RINNOVO CONCESSIONE MINERARIA N. C233

"MINIERA DI MONTE SINNI"

**VARIANTE AL PROGETTO DI MESSA IN SICUREZZA
E RECUPERO AMBIENTALE DEL SITO DI SERUCI**

Relazione tecnica - integrativa

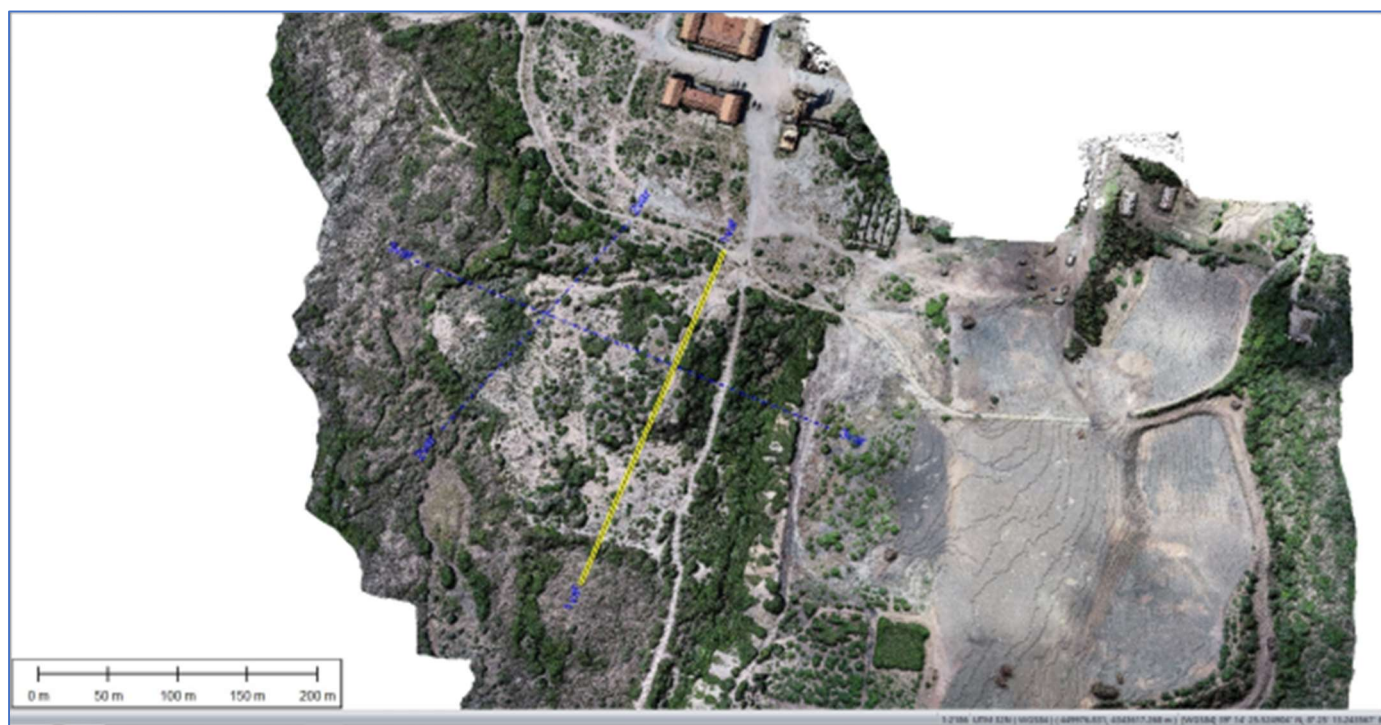
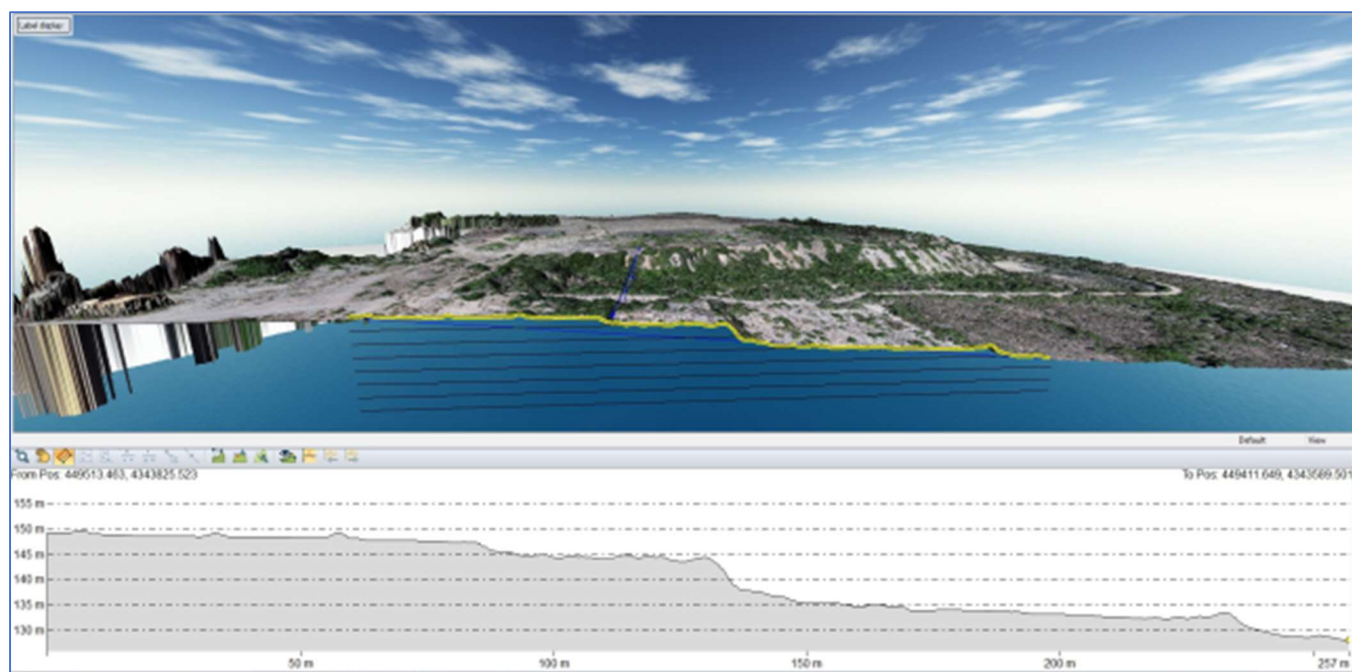
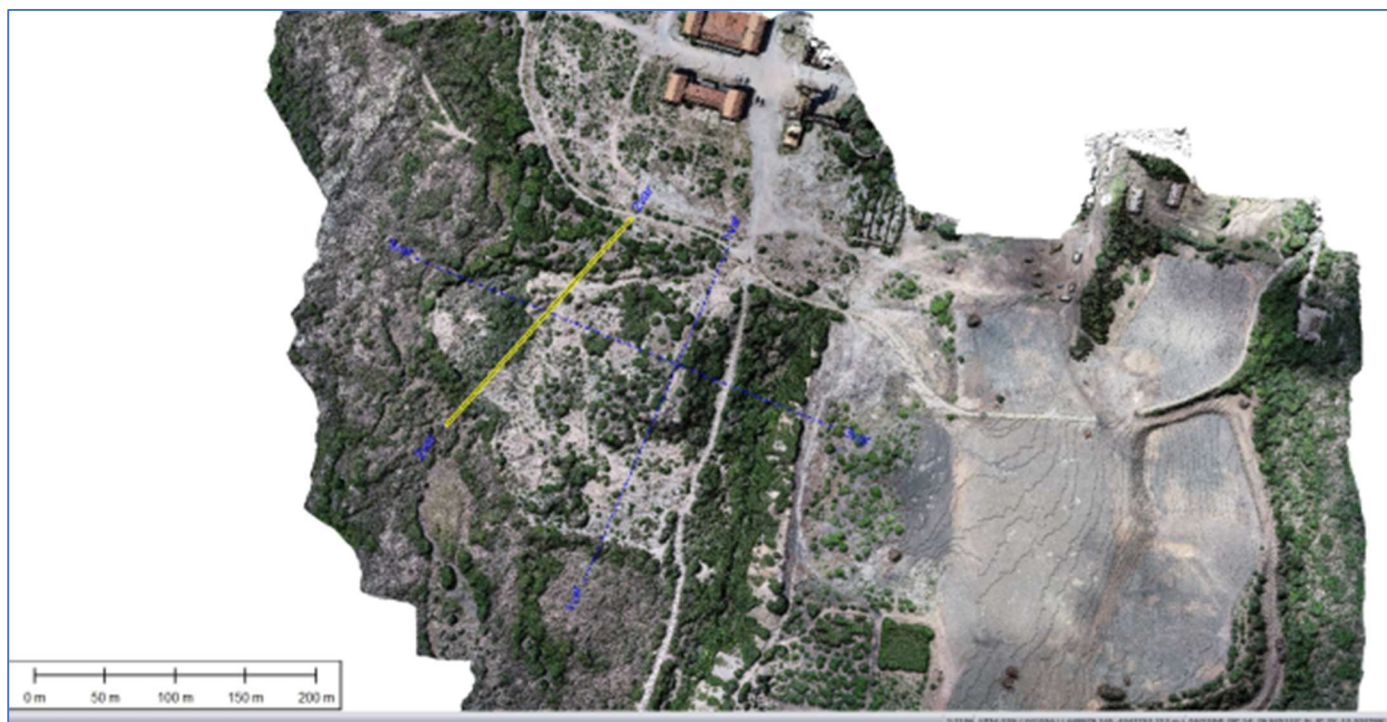
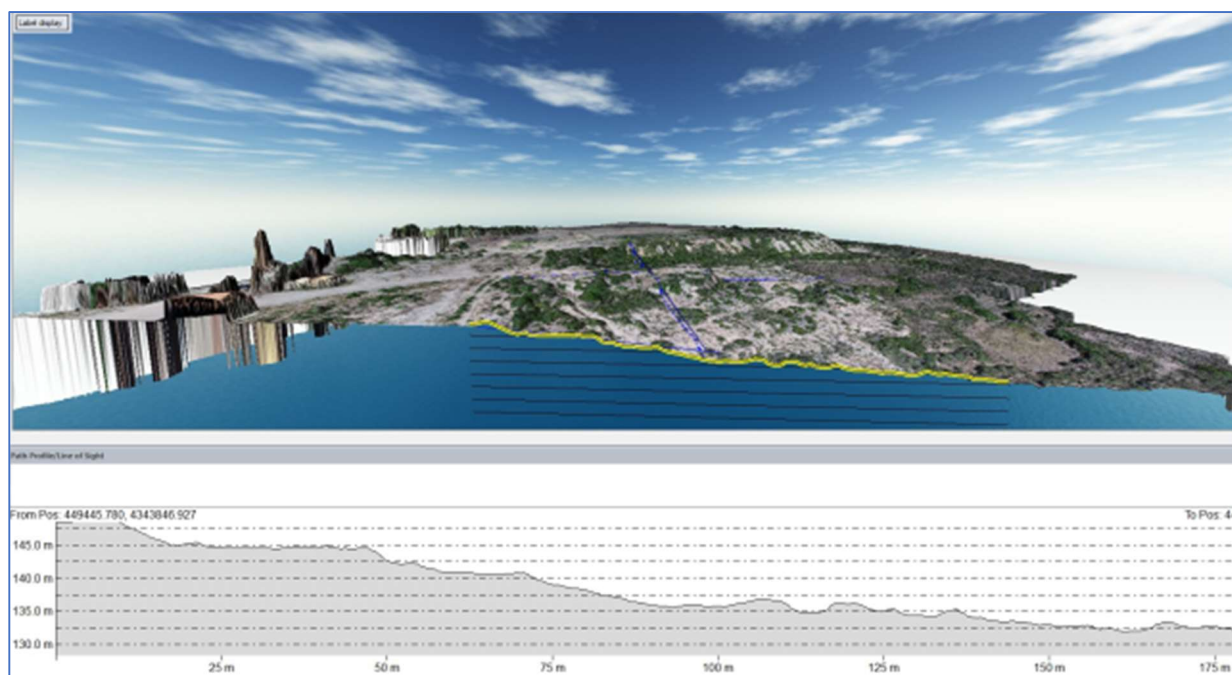
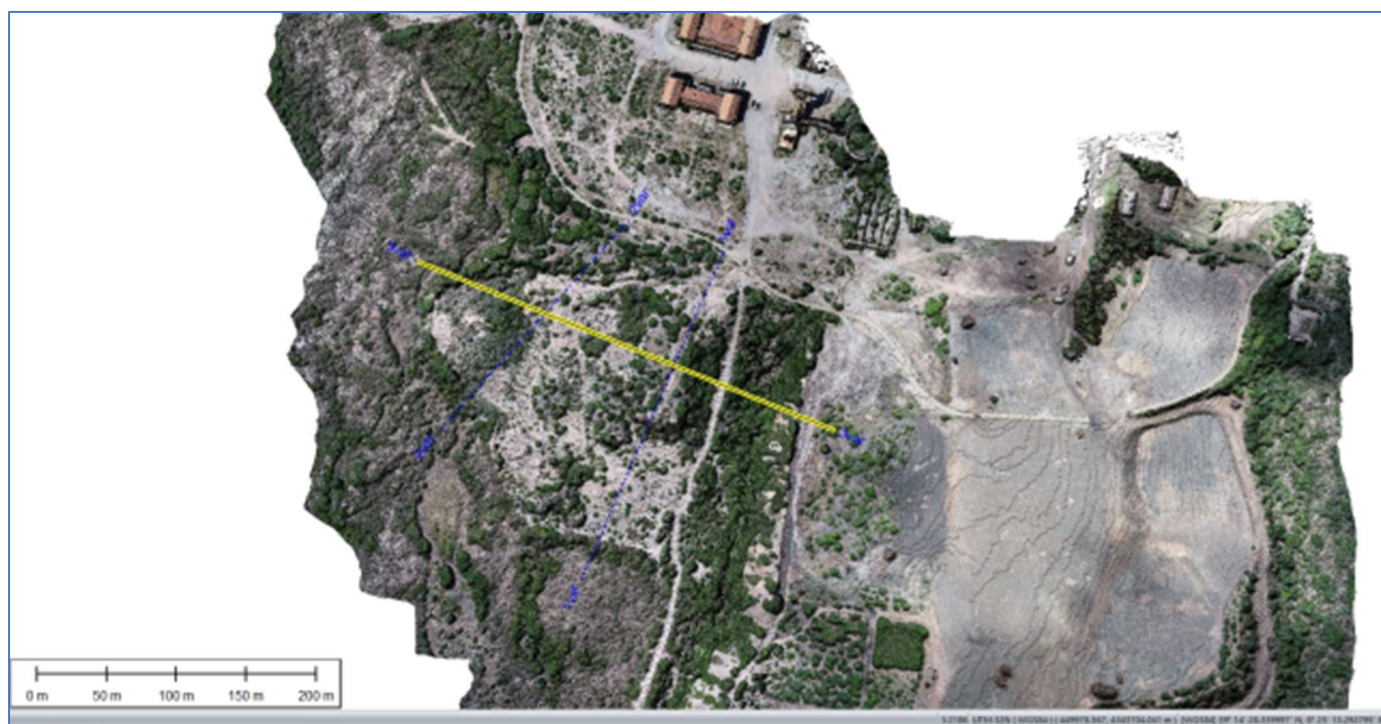
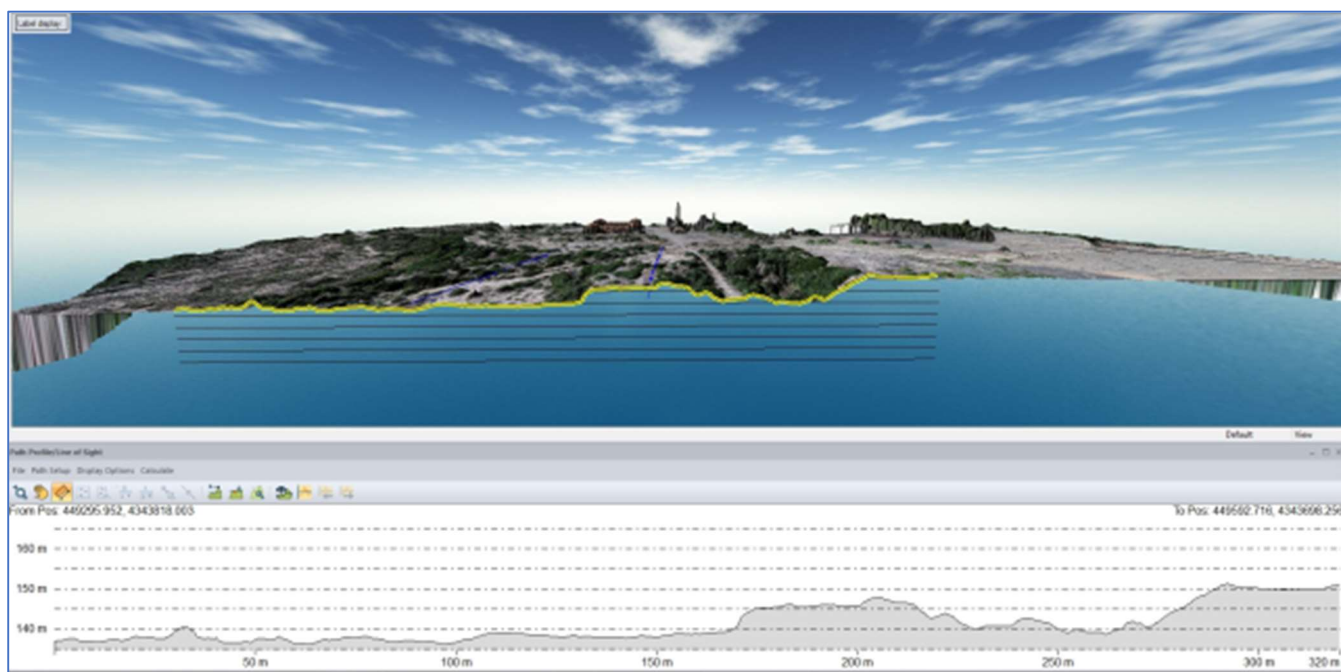
Alla luce di queste condizioni e come già precedentemente descritto le attività di variante previste riguardano solamente un leggero rimodellamento della parte Nord dell'area 11 (vedi **TAV. 02 bis** e **Fig. 18**), per il resto delle attività, distinguiamo:

- **Il settore sub-pianeggiante:** è una superficie di 22.000 m² (vedi **TAV. 02 bis** e linea verde **Fig. 18**) con presenza diffusa e a tratti compatta, di vegetazione naturale. Per quest'area è previsto il riutilizzo dei circa 13.000 m³ di materiale asportato dai rimodellamenti dei cumuli (vedi linea arancione **Fig. 18**) e miscelato con il compost (vedi RAS AOO 09-01-00 Assessorato Industria Determinazione n. 63 Prot. Uscita n. 3934 del 25/01/2024 su "**Utilizzo degli sterili minerari in miscelazione con compost di qualità in luogo della terra vegetale naturale Nei Ripristini Ambientali dei Siti Minerari di Nuraxi Figus e Seruci**"). Tale materiale verrà distribuito nelle sole aree prive di vegetazione, sulle rocce e nei punti ritenuti comunque idonei. Successivamente in queste aree di riporto saranno posizionate essenze della macchia mediterranea secondo progetto originario.

- **Il cumulo residuo degli sterili abbancati:** sono le aree arancioni (vedi **TAV. 02 bis** e **Fig. 18**) che hanno una superficie di 4.700 m² e saranno interessate da una modellazione finalizzata alla eliminazione delle pareti anche subverticali e ad un migliore raccordo tra la sommità e la superficie sub-pianeggiante circostante. Il settore perimetrale al cumulo e parte delle sue scarpe, sono interessati dalla presenza di vegetazione arbustiva anche ben sviluppata (vedi linea verde **Fig. 18**) che ha trovato ristoro nei materiali parzialmente coerenti dell'abbancamento e in quelli colluviali accumulati al piede delle scarpe. Nelle aree dove si ritiene necessario l'intervento di rimodellazione delle scarpe del cumulo, la vegetazione potrà essere espantata e trasferita per il reimpianto in aree idonee. Il trasferimento della vegetazione nelle aree perimetrate in verde brillante e con la linea in viola sarà a maggior probabilità di recupero in quanto insistente sui materiali del cumulo. Per il trasferimento di quella nelle aree perimetrate (vedi linea verde **Fig. 18**), sarà necessario il supporto con una irrigazione di sostegno per 6 mesi dal reimpianto. Va comunque considerato che le zolle con i pulvini da trasferire, andranno stoccate sulla superficie sub-pianeggiante (linea verde), possibilmente su un telo di TNT, e fino al reimpianto andranno supportate anch'esse da irrigazione di sostegno. Il tutto dovrà avvenire in modo da consentire al meglio le operazioni di rimodellazione.

Infine, la sommità residua libera 4.500 m² (vedi linea celeste **Tav VT02 rev2** e **Fig. 18**) del cumulo degli sterili abbancati andrà trattata come la superficie sub-pianeggiante sulle ignimbriti, con il vantaggio che le sue caratteristiche sono più favorevoli alla ripresa della vegetazione.

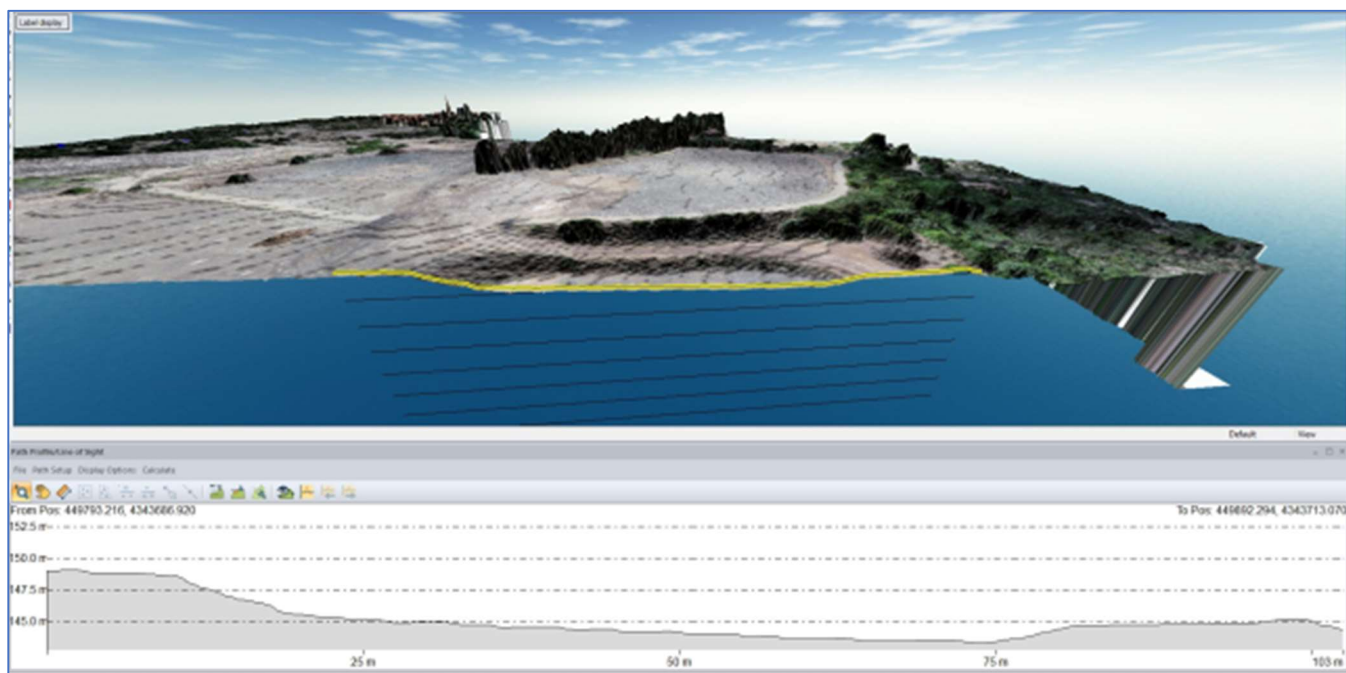
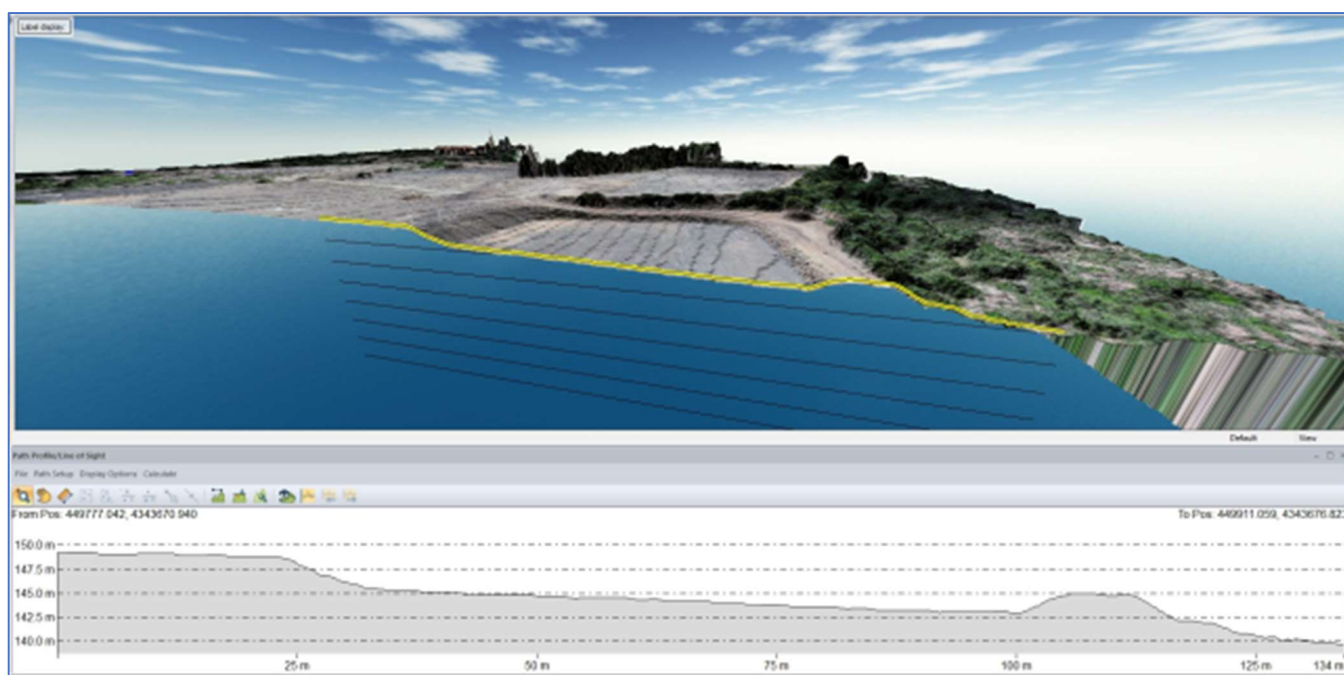
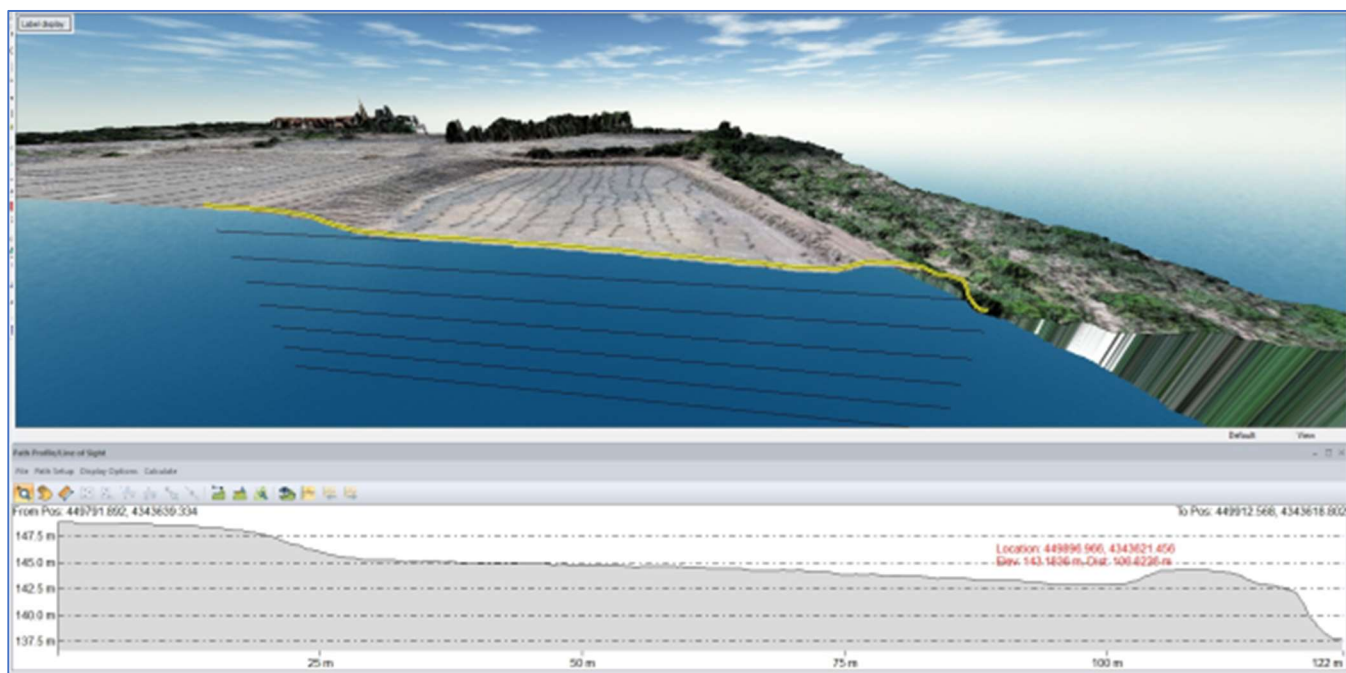
Per tale motivo viene richiesta la variante, che consiste nell'abbassamento dell'argine di una quota sufficiente al deflusso naturale delle acque zenitali pervenenti sulla superficie del bacino 4 (vedi **Fig. 19, 20, 21, 22, 23, 24 e 25**).

Come precedentemente affermato le attività proposte nella variante sono finalizzate all'eliminazione del ristagno idrico.

Abbiamo già descritto il problema dell'incompleta colmata del Bacino 4 a causa della carenza di materiali, che avendo avuto estrema cura di costiparli in sede di colmata, hanno conseguito un volume ed una quota minore.

Ritenendo inadeguate soluzioni di dreno ottenute con l'uso di barbacani attraverso il corpo arginale, si è optato per un abbassamento dell'argine fino alla quota minima della superficie interna.

Fig. 26 – Area di ribassamento in celeste e l'area di spandimento dei materiali di risulta da tale rimodellazione, in viola

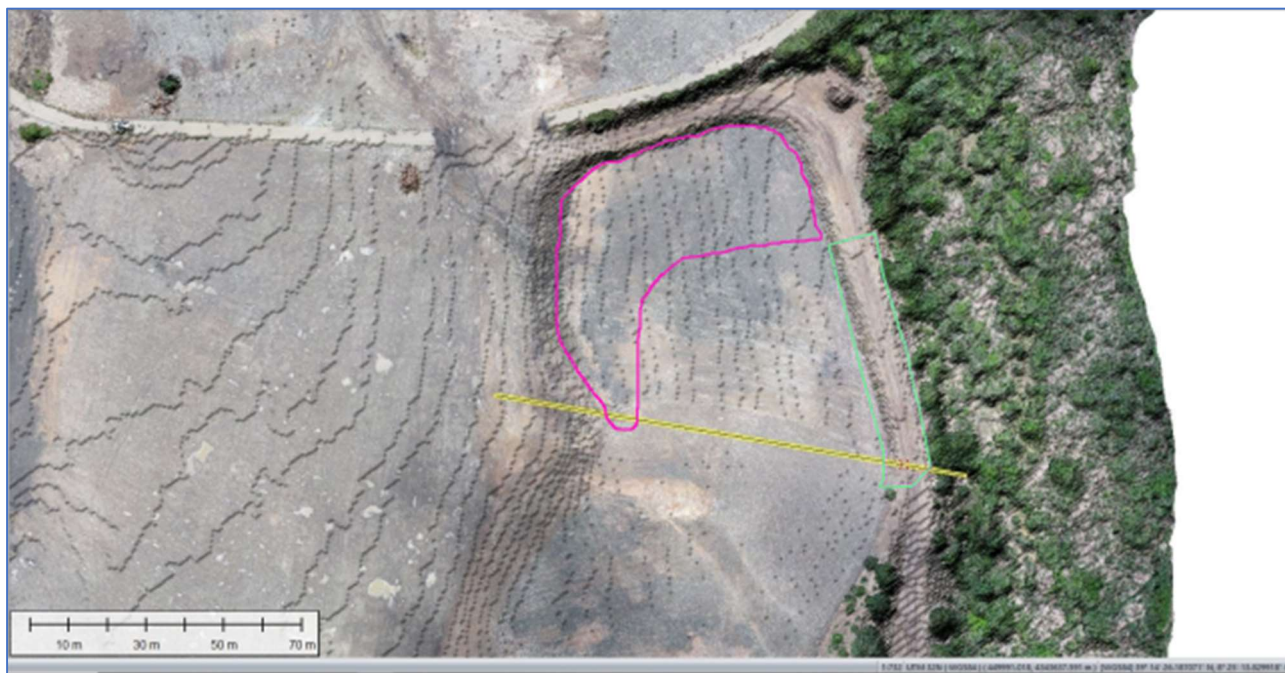
In tal modo si ottengono ulteriori materiali, coerenti con quelli già utilizzati, da spandere nella parte interna della superficie attuale del Bacino 4 (vedi **Fig. 26**), ottimizzando il deflusso delle acque.

Tale volume sarà ridistribuito nell'area perimetrata in viola internamente al perimetro del Bacino 4 della superficie di circa 3.000 m², raccordandosi alle superfici attuali.

Fig. 27 – Sezione schematica dell'abbassamento dell'argine del bacino 4 in celeste a destra e l'area di accumulo in rosso a sinistra

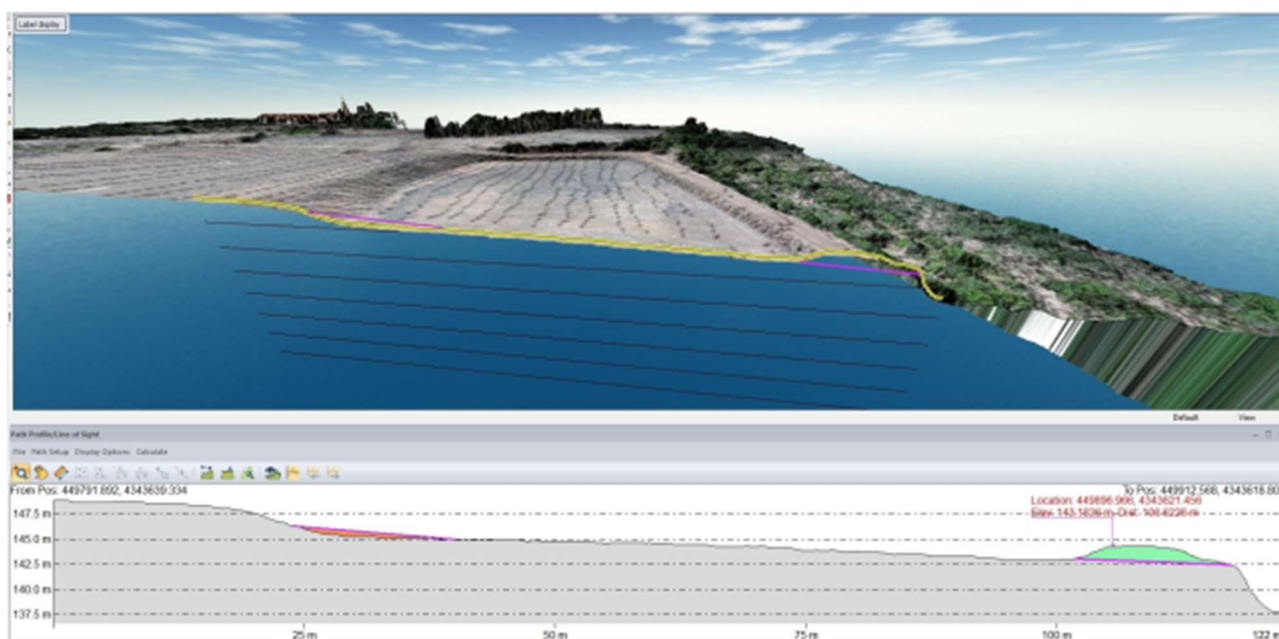
L'abbassamento di circa 1.80 – 2.00 m con una impronta di base di circa 730 m², su circa 60 m di argine genera un volume di circa 1000 m³.
